ВАЖНАЯ ИНФОРМАЦИЯ

Кабель заземления винтовых полугерметичных компрессоров

- Одинарная клипса наконечника (фото № 1)
- Двойная клипса наконечника (фото № 2)

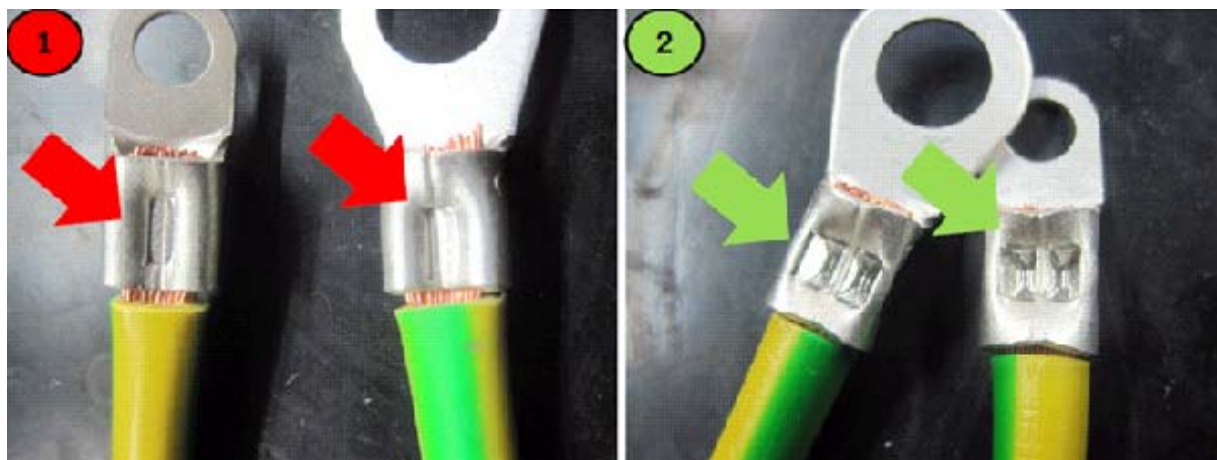
Информируем Вас, что на некоторых винтовых полугерметичных компрессорах моделей HS64-85, CS75-95 (кроме CS95103/113) наконечники кабеля заземления между корпусом компрессора и крышкой клеммной коробки могут быть обжаты не надлежащим образом.

В июле 2011 года партия кабелей заземления была поставлена нашим поставщиком в двух модификациях:

В качестве меры предосторожности, кабель № 1 нужно заменить кабелем № 2.

Внимание: не обязательно это касается всех компрессоров, произведенных начиная с июля 2011. Замена кабеля необходима только в случае № 1.

С 16 января 2012 все компрессоры производятся с правильным кабельным соединением, вариант № 2.
